改善箇所説明図

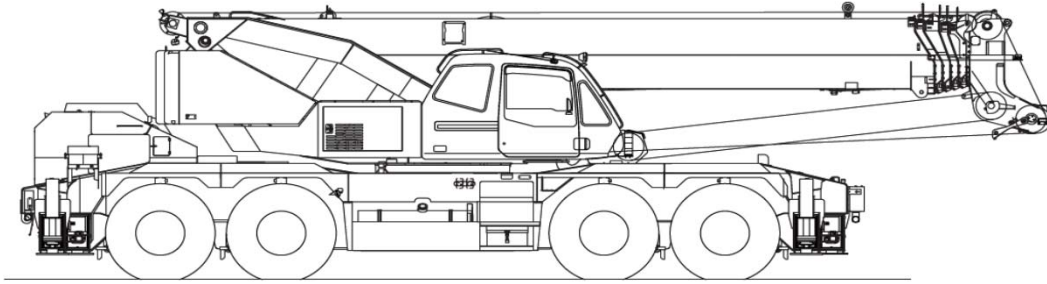
方向指示器および車幅灯において、作業指示が不適切なため、塗装時に取り外したバルブを組み付ける際、誤ったバルブが組み付けられたものがある。そのため、方向指示器の明るさが不足し、保安基準第41条第2項に適合しないおそれがある。

全車両、方向指示器および車幅灯のバルブを正しいものに交換する。

上側（方向指示器）バルブのソケット部に黒色マーカーで線を入れる。
